Procedura di Valutazione d'Impatto Ambientale statale relativa al progetto
Aeroporto di Milano Malpensa – Masterplan 2035

Proponente: ENAC.

Rif.: **ID-VIP: 5359**

Relazione istruttoria

tavola di Masterplan "MP_015 Stato di Progetto - Configurazione finale – revisione 1" (integrazioni volontarie luglio 2022).

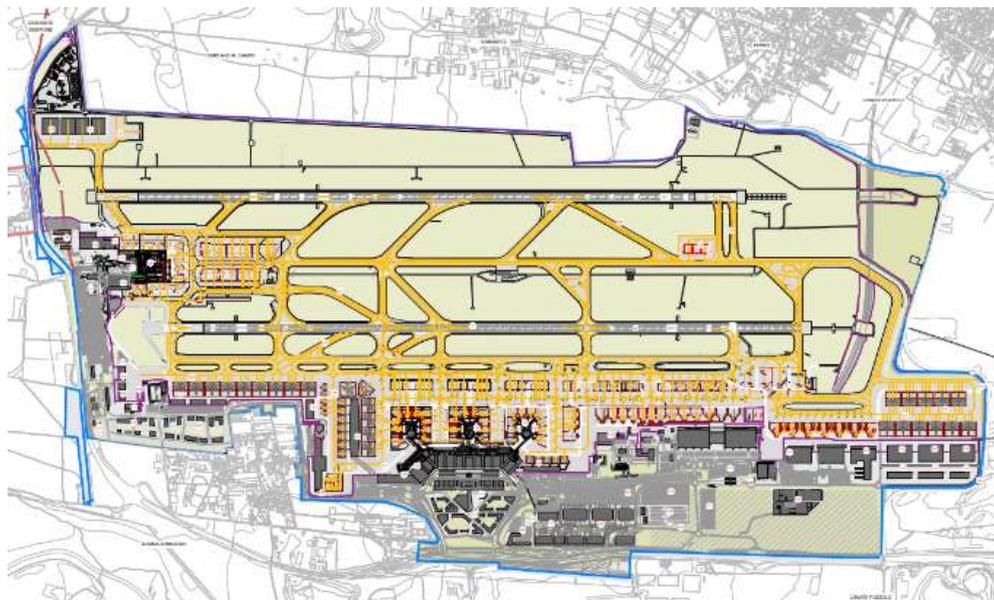
In relazione all'ipotesi progettuale prescelta da ENAC (Ente preposto a garantire la sicurezza del volo e dei passeggeri in ambito aeroportuale) si prende atto, così come evidenziato anche nel Protocollo di Intesa, che nel confronto tra le diverse alternative di sviluppo dell'area cargo l'alternativa 7, a sud del sedime aeroportuale, (rispetto alle alternative considerate: 2 e 2A; 4 e 4A; 8, e successivamente 9) è ritenuta da SEA e ENAC quella più rispondente agli standard progettuali delle infrastrutture air-side definiti a livello internazionale (ICAO, EASA) e l'unica idonea a garantire la piena sicurezza nella movimentazione degli aeromobili.
